南京江北新区管理委员会建设项目批前公示

龙华智谷（南区）B 地块项目规划许可变更

五、龙华智谷（南区）B 地块-总图变更前后对比

变更前（西立面图）

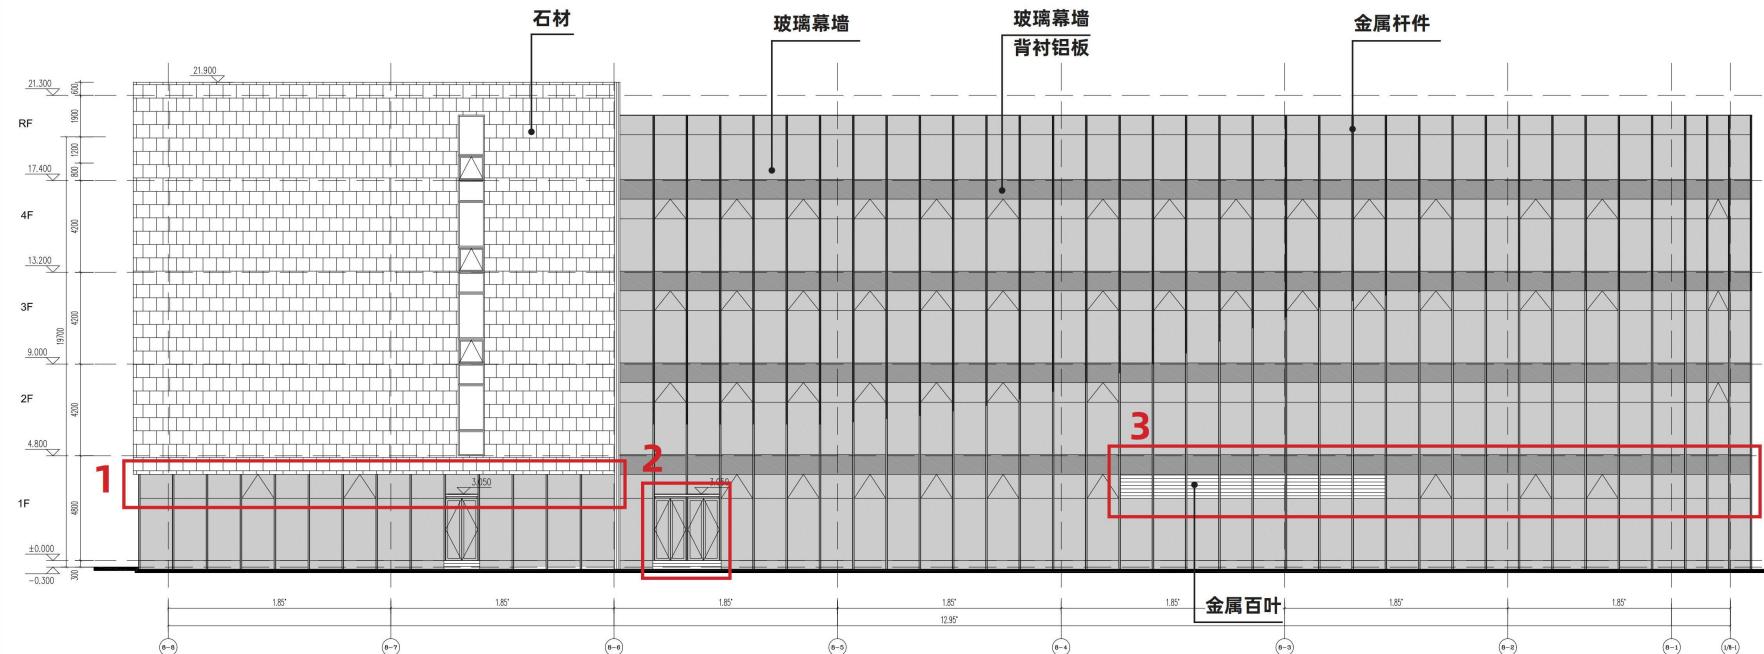
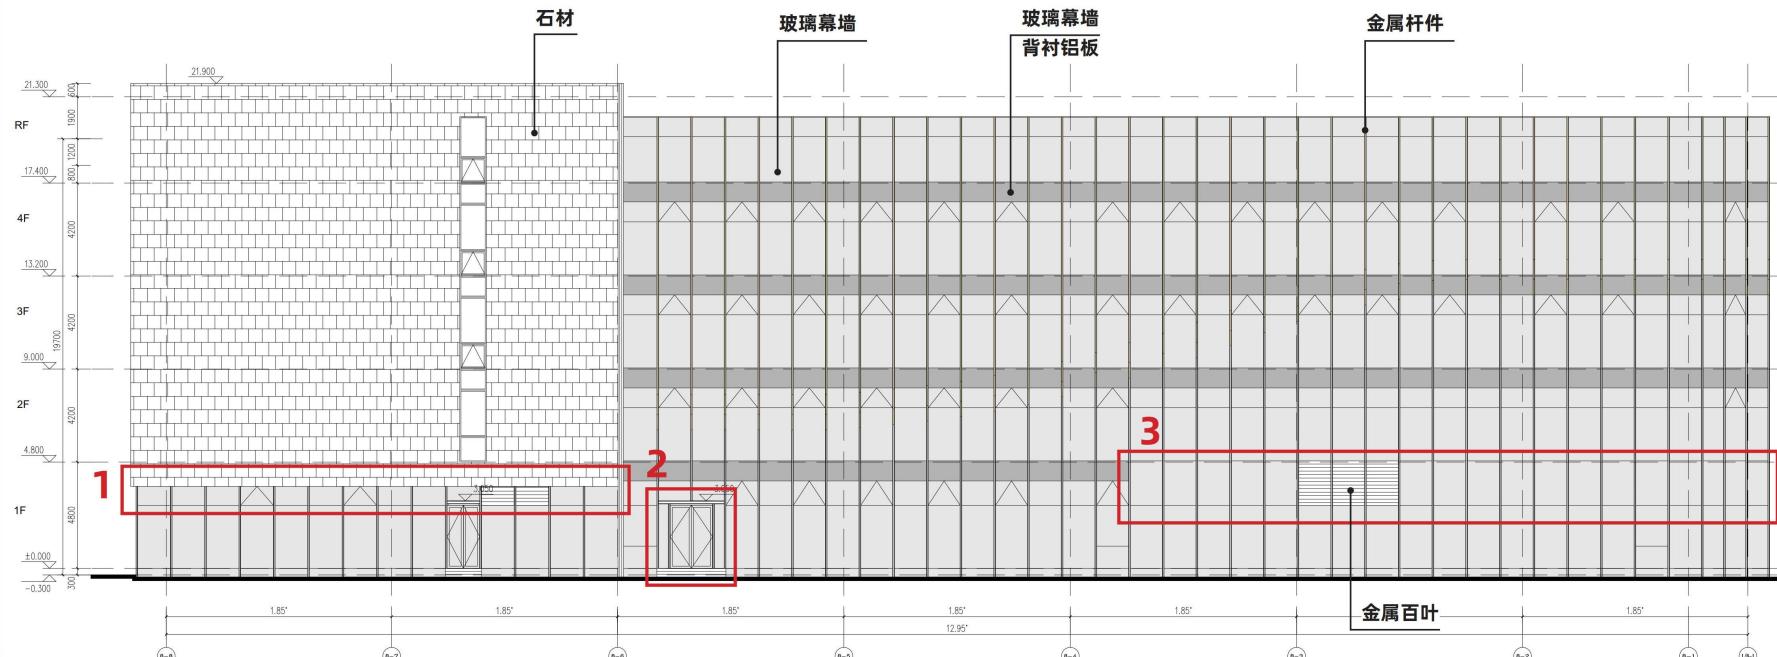
1. 石材幕墙底标高降低 250m，部分玻璃幕墙改为金属百叶。
2. 调整首层门扇划分及大小。
3. 调整玻璃幕墙横向划分，调整金属百叶范围，局部取消玻璃幕墙后背衬铝板。

变更前（南立面图）

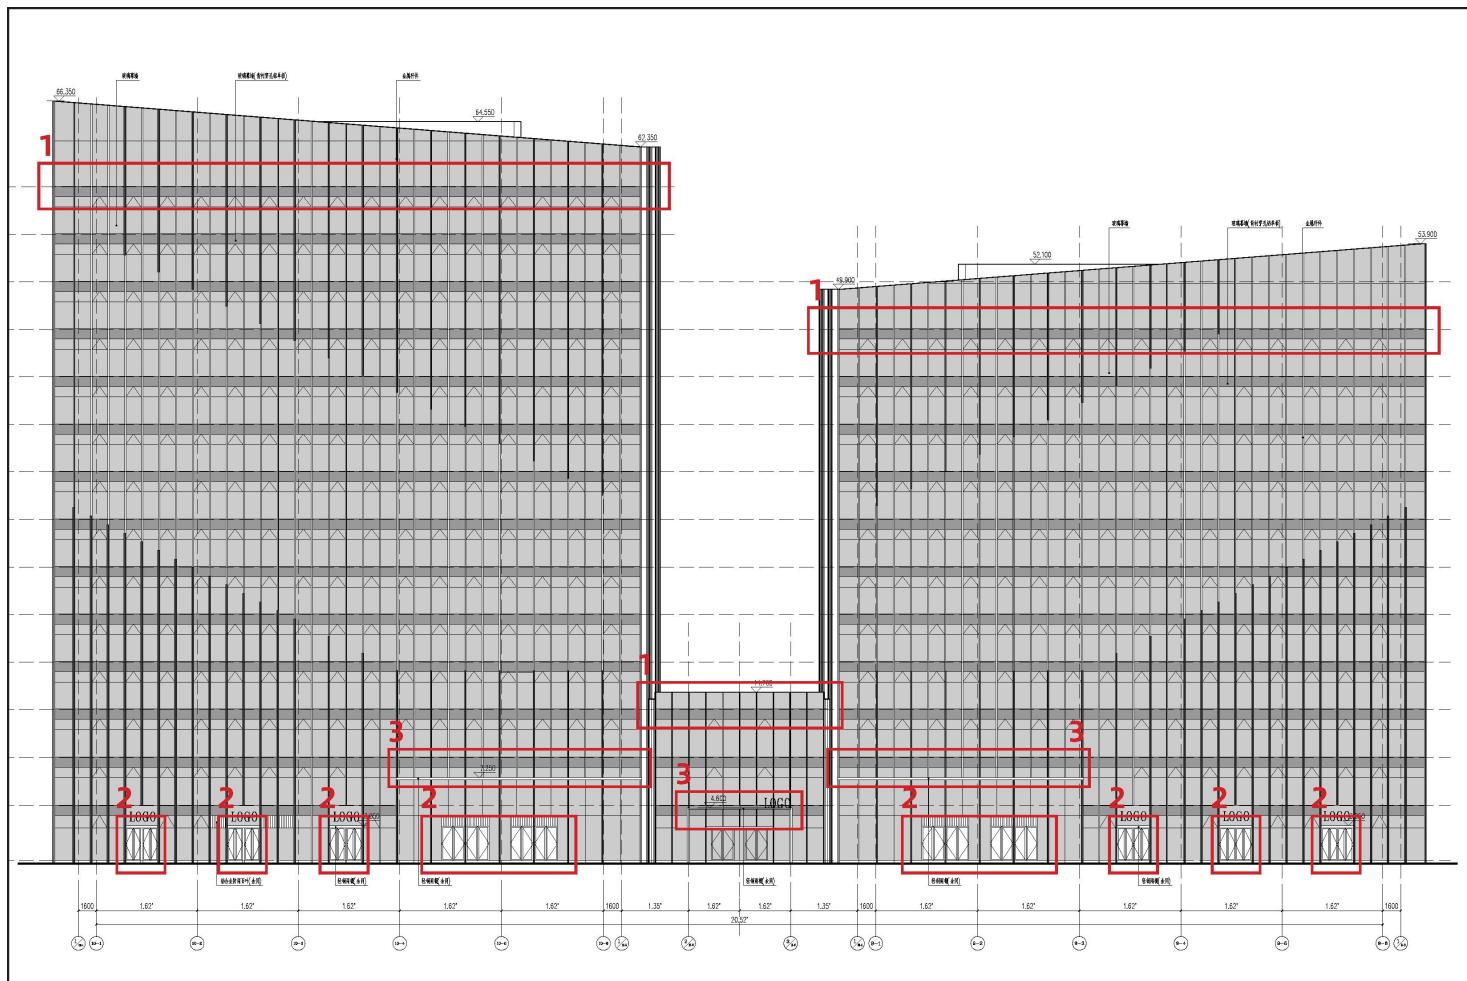
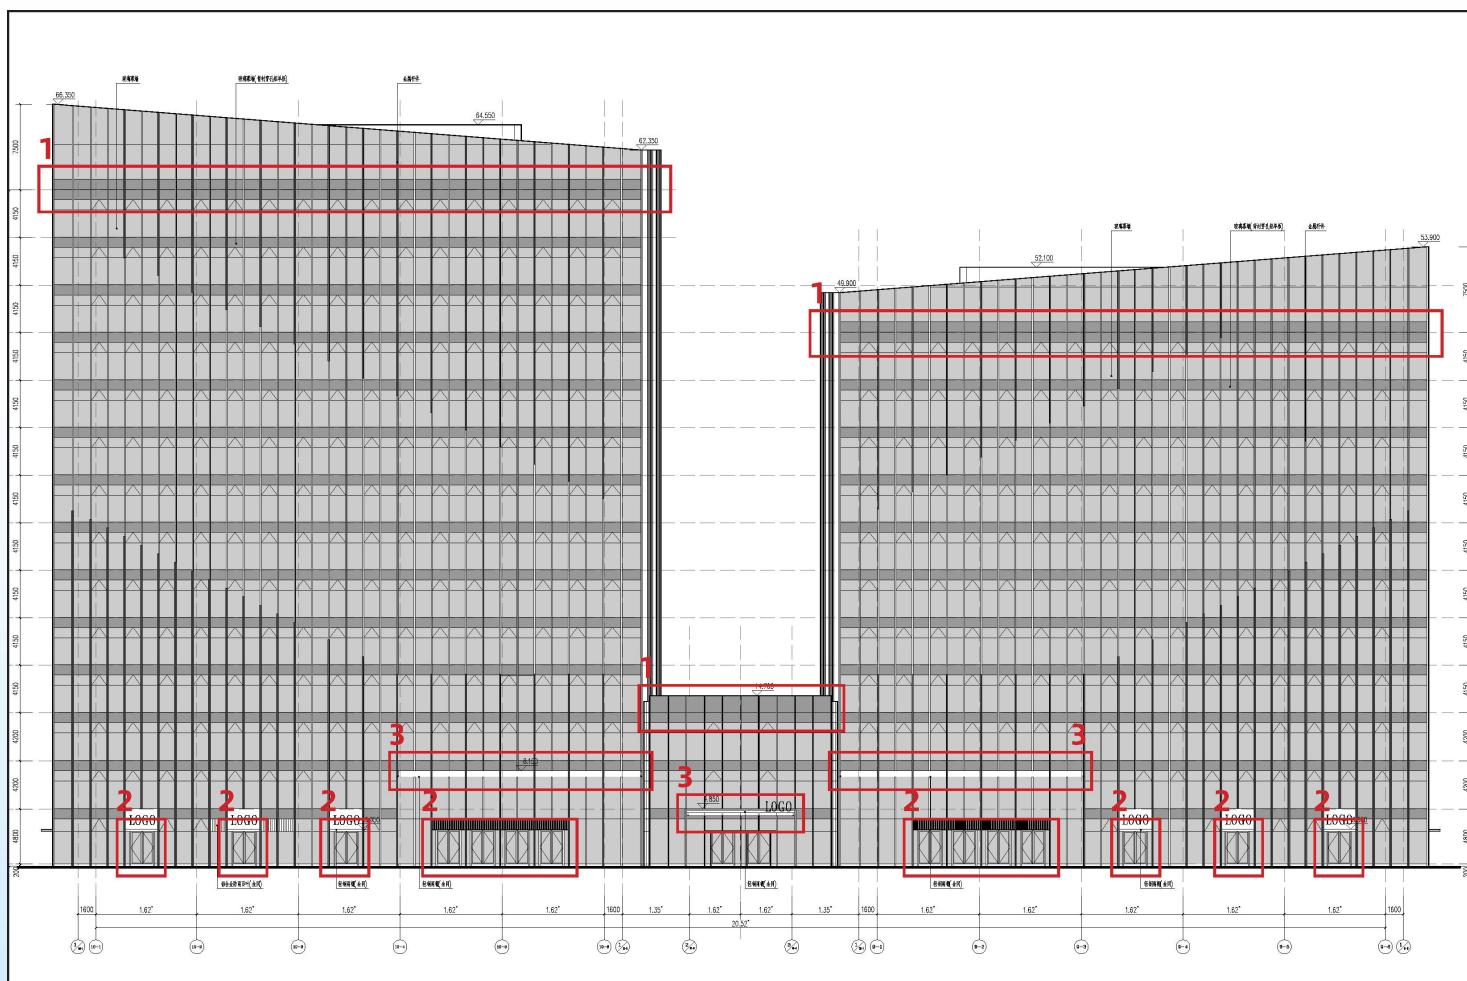
1. 调整玻璃幕墙背衬铝板范围。
2. 调整首层门的数量、位置及宽度。
3. 调整雨篷的高度。

变更前（北立面图）

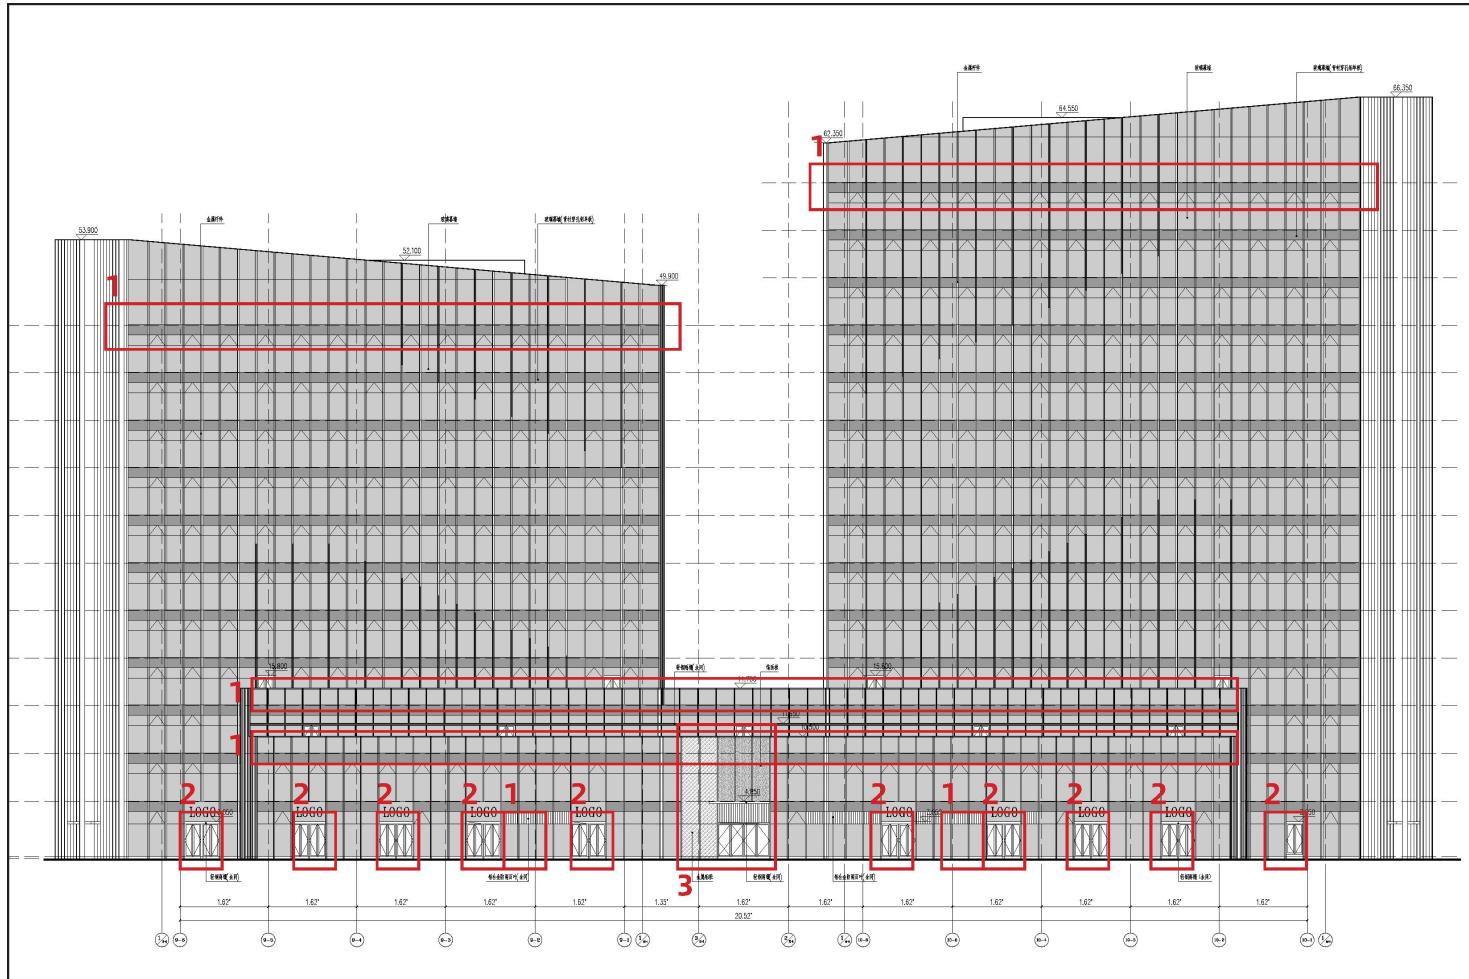
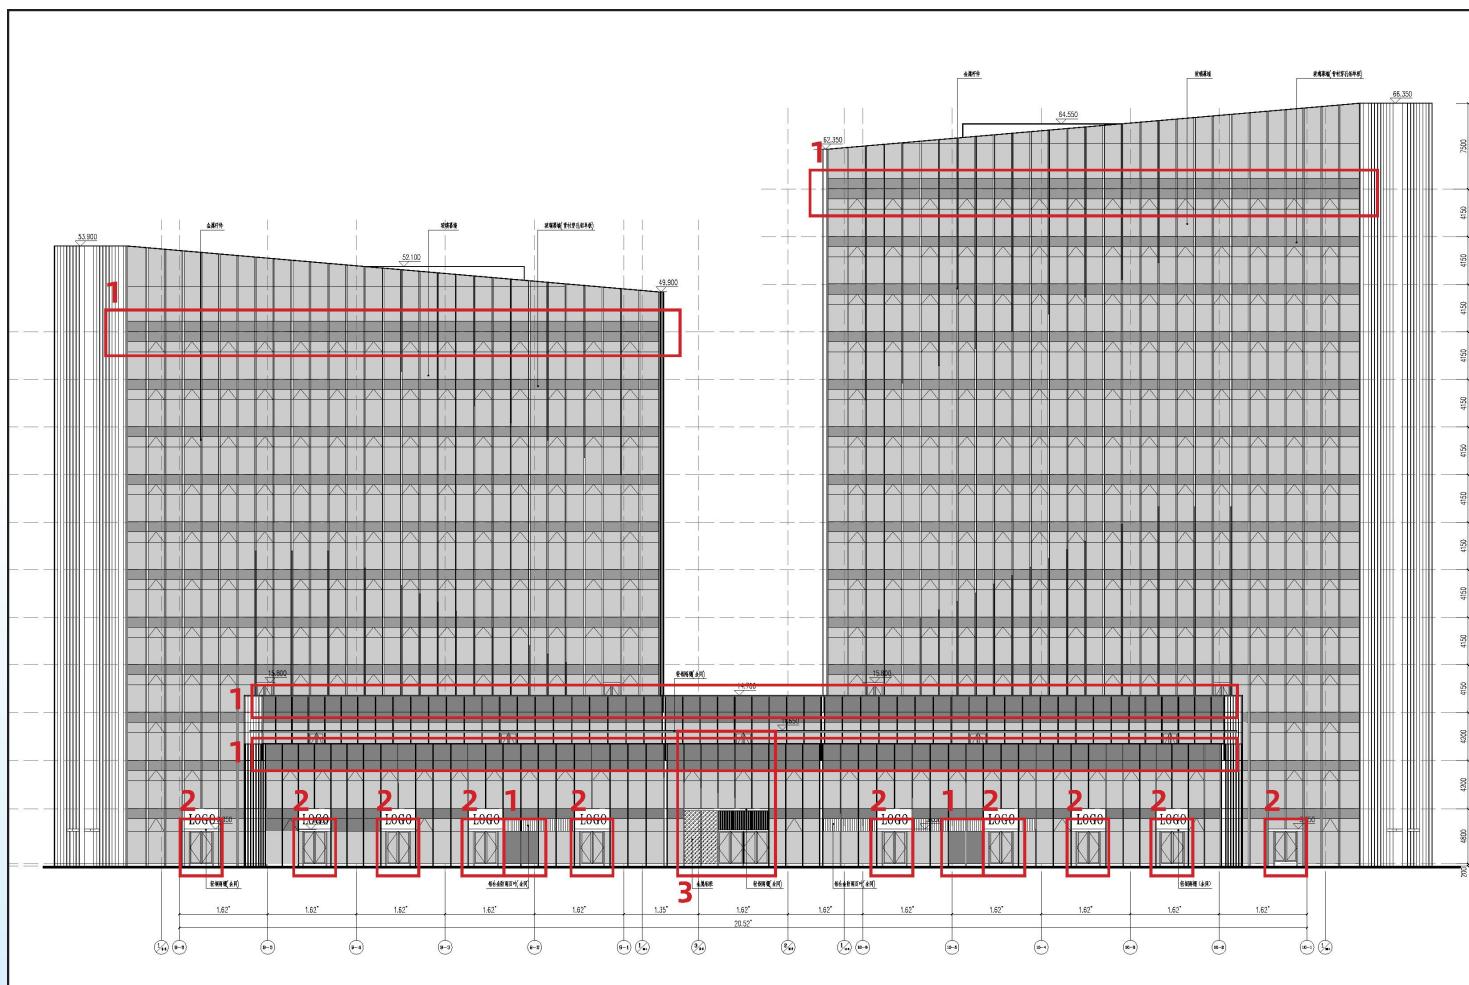
1. 调整玻璃幕墙背衬铝板范围。
2. 调整首层门的数量、位置及宽度。
3. 调整北侧中间入口的立面材质，入口雨棚上侧的饰面板和金属铝板调整为玻璃幕墙。

变更前（东立面图）

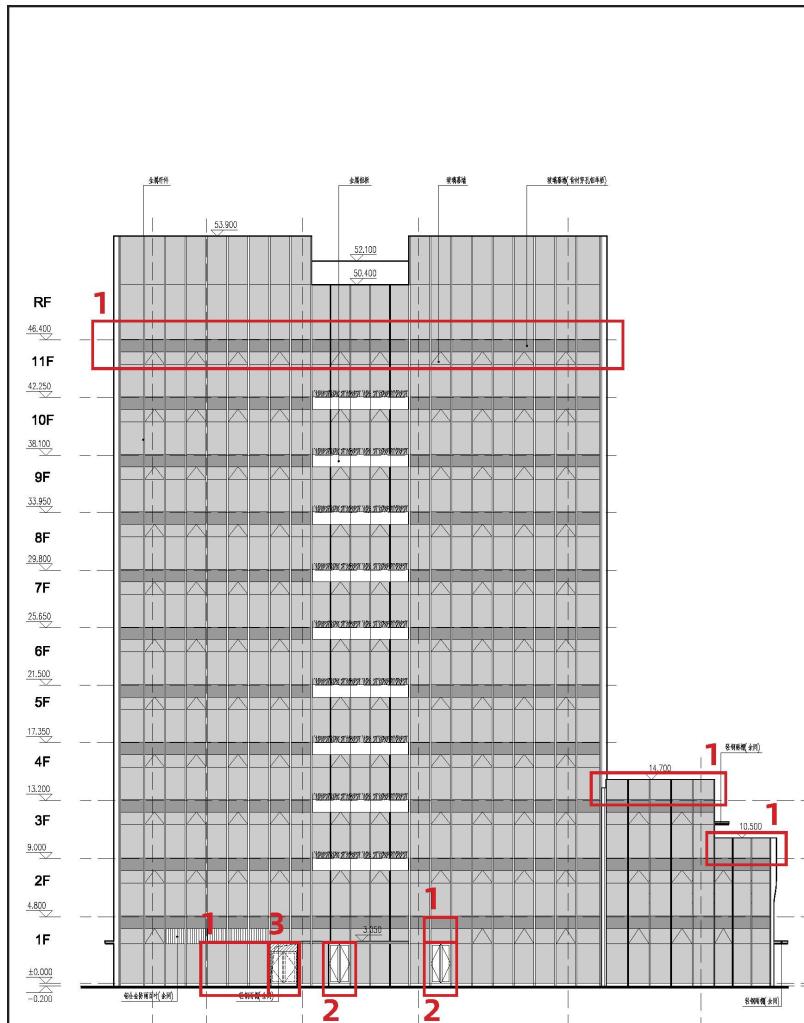
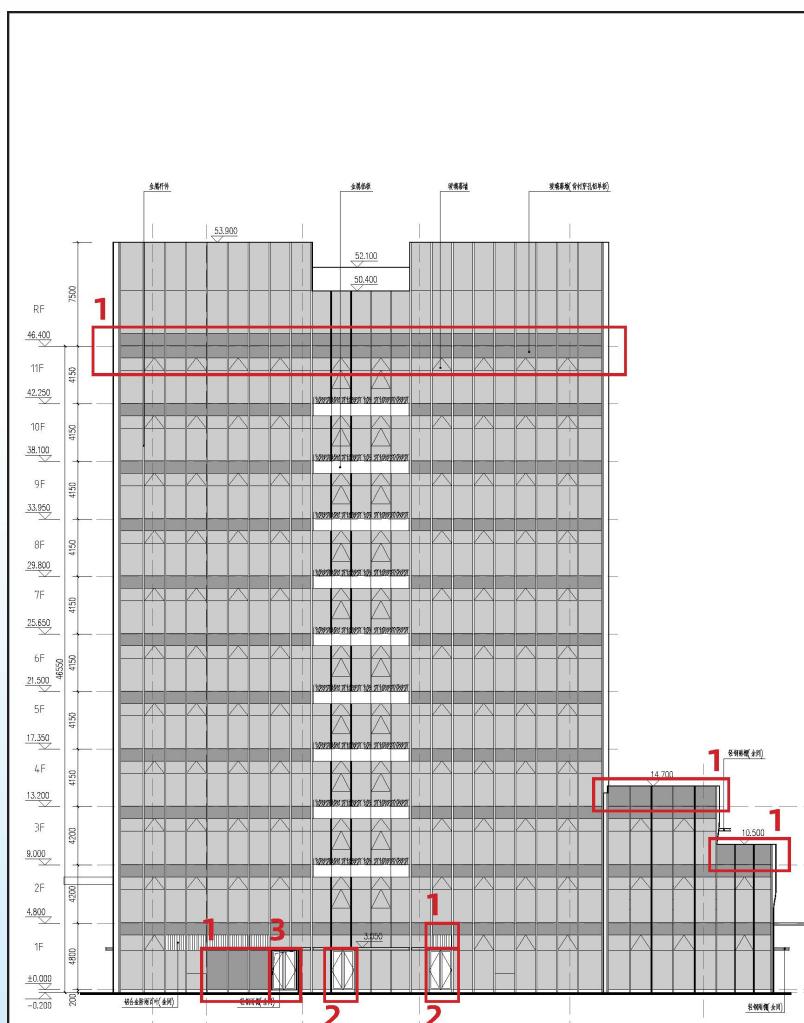
1. 调整玻璃幕墙背衬铝板范围，局部增加金属百叶。
2. 调整首层门的位置及宽度。
3. 原防火门改玻璃门，同时调整门的高度。

变更前（西立面图）

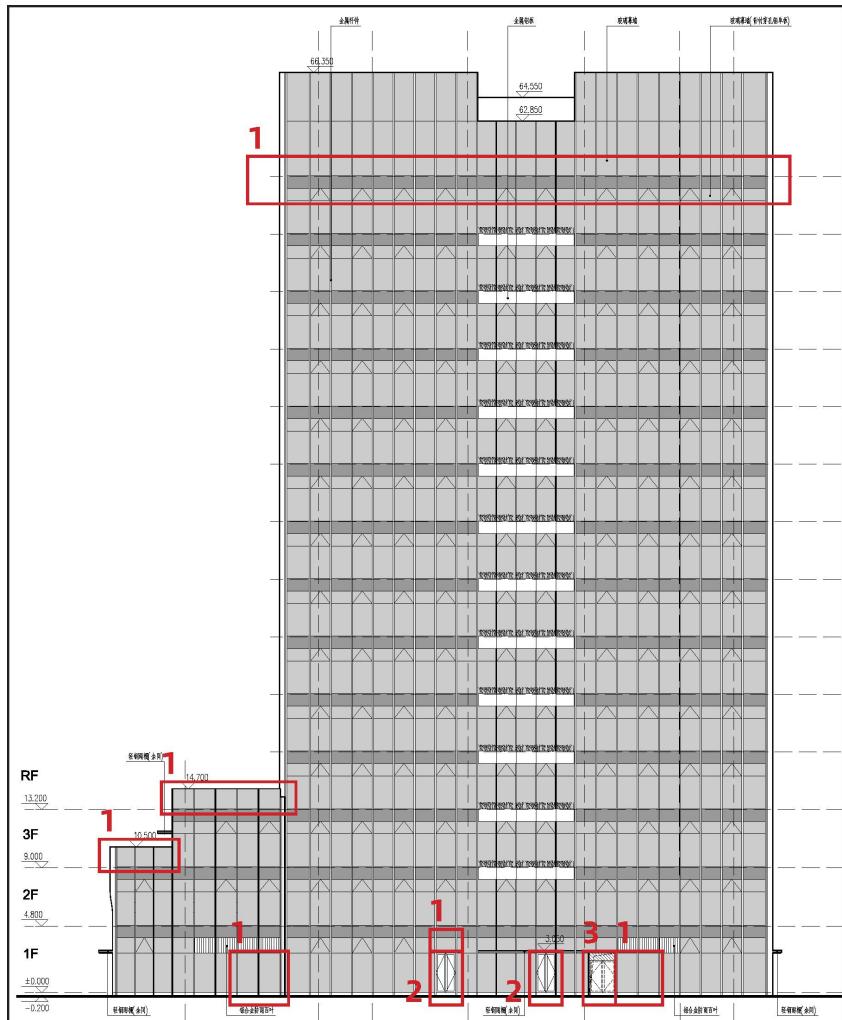
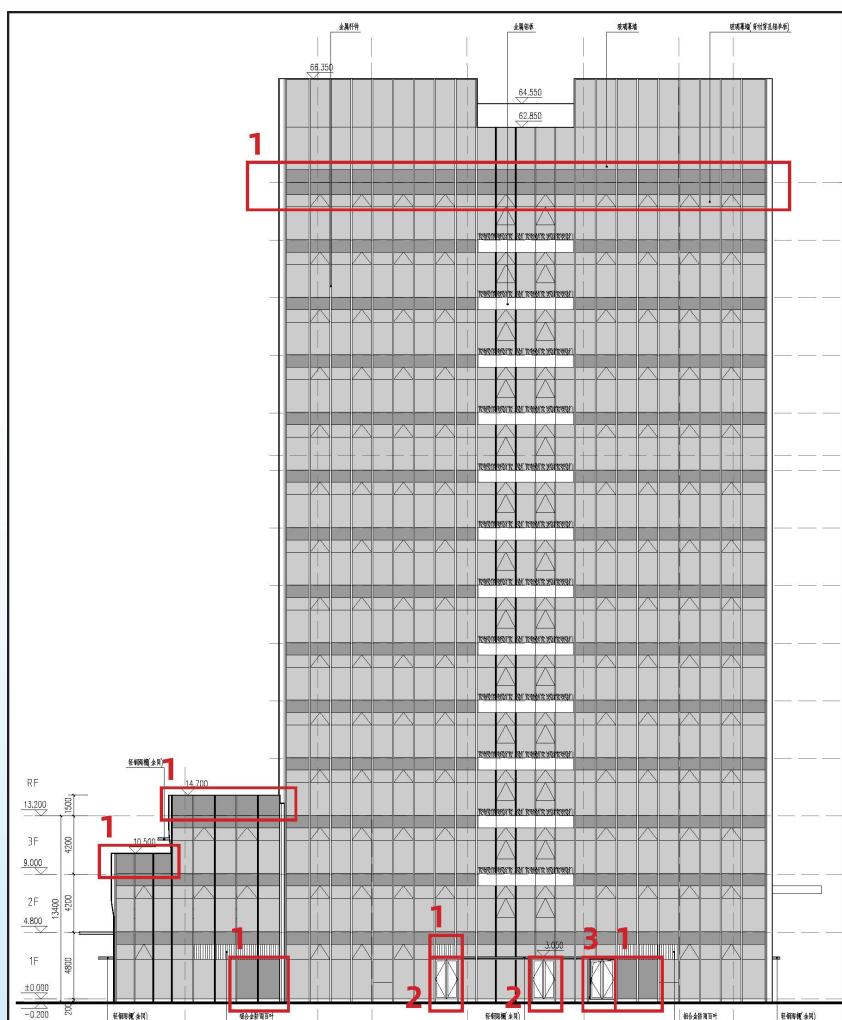
1. 调整玻璃幕墙背衬铝板范围，局部增加金属百叶。
2. 调整首层门的位置及宽度。
3. 原防火门改玻璃门，同时调整门的高度。
